**Dodatek č.2 ke Smlouvě o dílo
uzavřená v souladu se zněním § 2586
a následujících ustanovení zákona č. 89/2012 Sb., dále jen
„občanský zákoník v jeho platném znění“**

akce: ZŠ a MŠ Mošnov

Změnový list č. 1

SKRÝVKA ORNICE A ZALOŽENÍ OBJEKTU

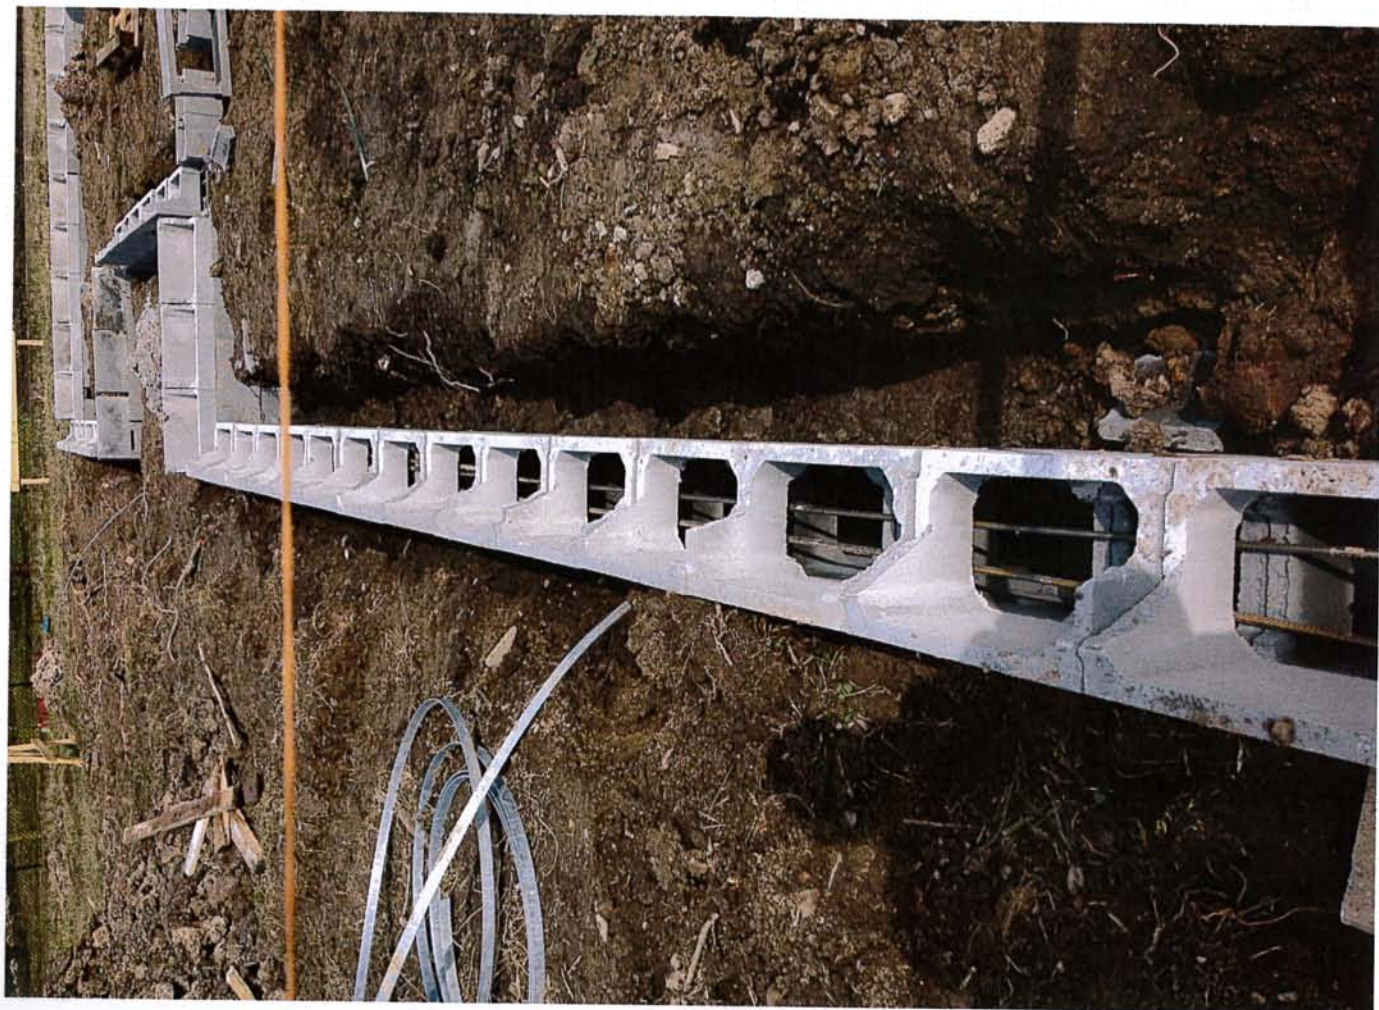
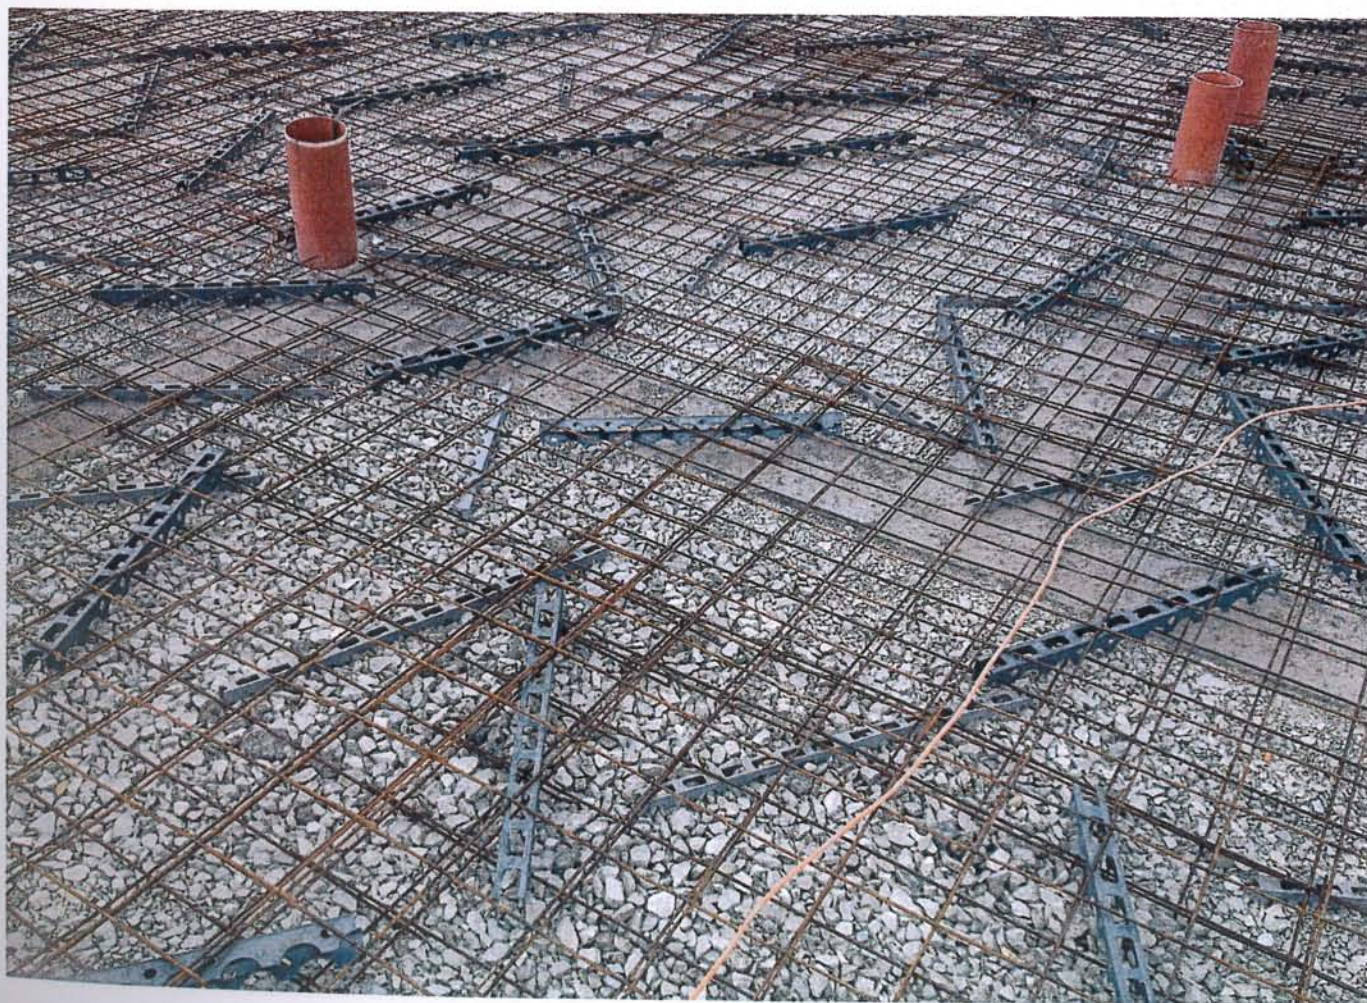
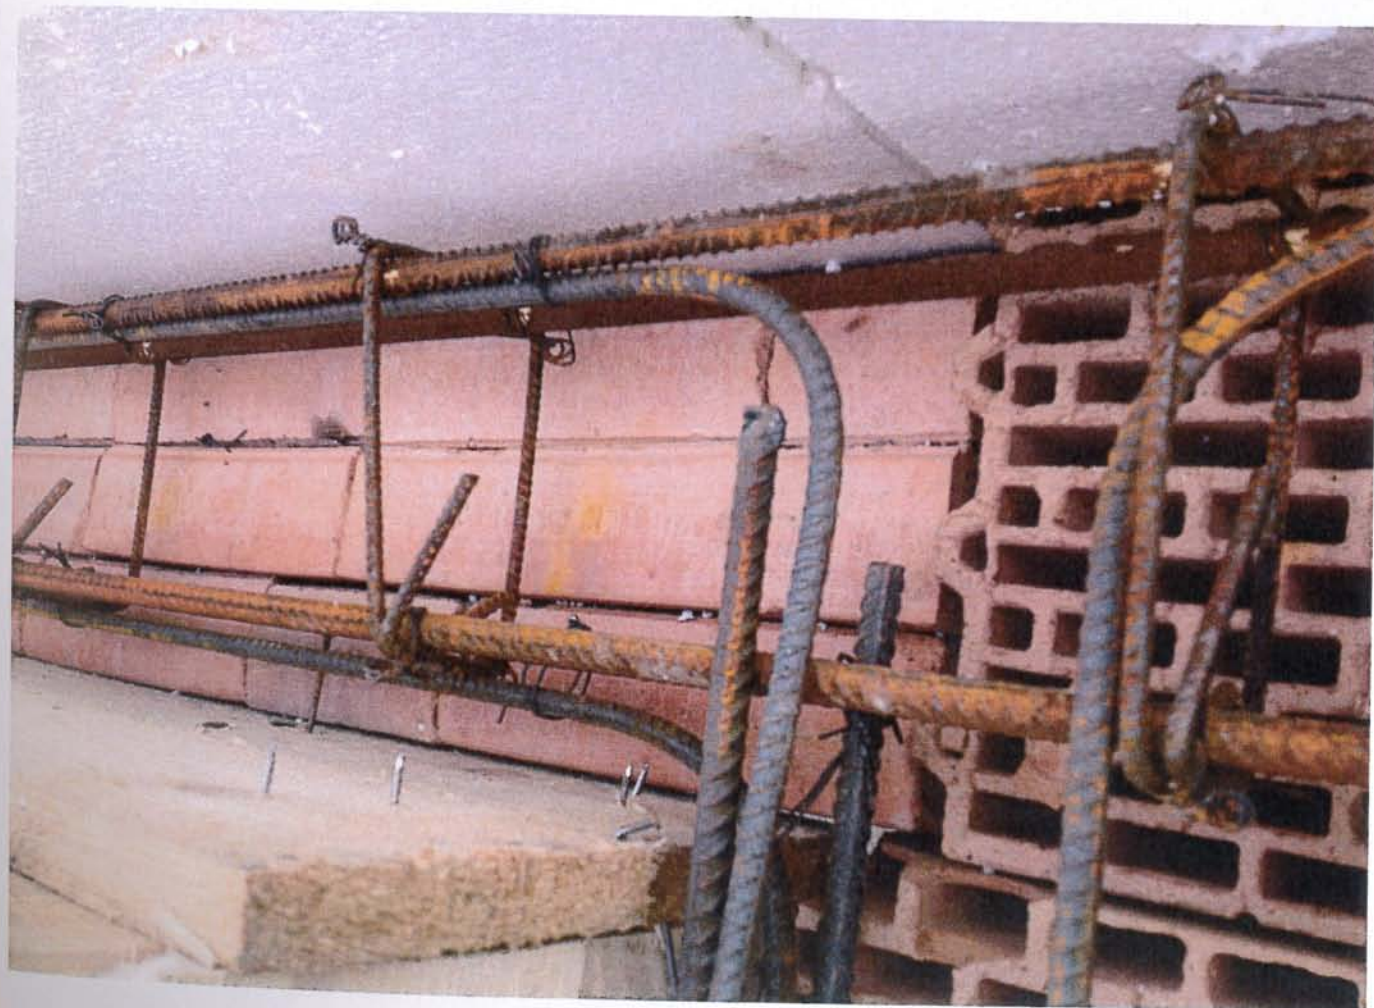
Zdůvodnění změny :	Na základě změny projektu jsou v tomto změnovém listě nakalkulovány práce nutné pro provedení změny založení stavby
Podklady (přílohy):	Položkový rozpočet

Vyjádření TDI	Vyjádření GP
Cenový dopad:	2 033 940 Kč bez DPH	Oceněno dle slepého rozpočtu vypracovaného projektantem, ceny stanovené v položkovém rozpočtu dle ustanovení platné SoD, TDI souhlasí s předloženým rozpočtem	Založení objektu dle skutečnosti. GP provedl kontrolu předloženého rozpočtu zhotovitele, GP souhlasí v plném rozsahu s předloženým rozpočtem zhotovitele a předložený rozpočet je proveden dle platného ujednání SoD o vícepracích..
Časový dopad:	Tato VCP bude mít negativní časový dopad na celkový průběh práci. Předpokládaná doba: cca 7 dnů
